TR-Electronic GmbH | Postfach 1552 | 78639 Trossingen

Neue Kennzeichnung von ATEX-Geräten der Baureihe 115

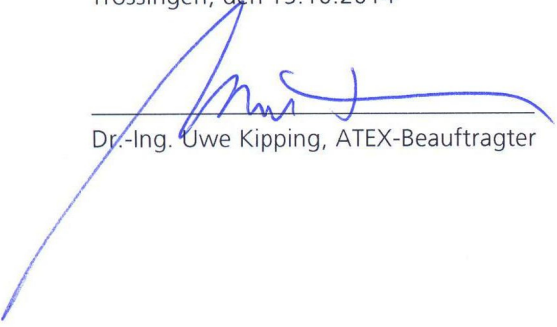
Die neuen Ergänzungen zur Anwendung der neuen ATEX-Richtlinie 94/9/EG sind mit sofortiger Wirkung auf die TR-Drehgeberbaureihe 115 umgesetzt worden. Hiervon betroffen ist eine Anpassung der ATEX-Klassifizierung, bei der nun die Zündschutzart für Staub, die Staubgruppe sowie die Nennung des EPL's (Geräteschutzniveau) den Forderungen der Richtlinie genügt.

Alte, bisher gültige ATEX-Klassifizierung:

Ex II 3 D Ex tD A22 IP65 T95°C

Neue, ab jetzt gültige ATEX-Klassifizierung:

Ex II 3 D Ex tc IIIC T95°C Dc
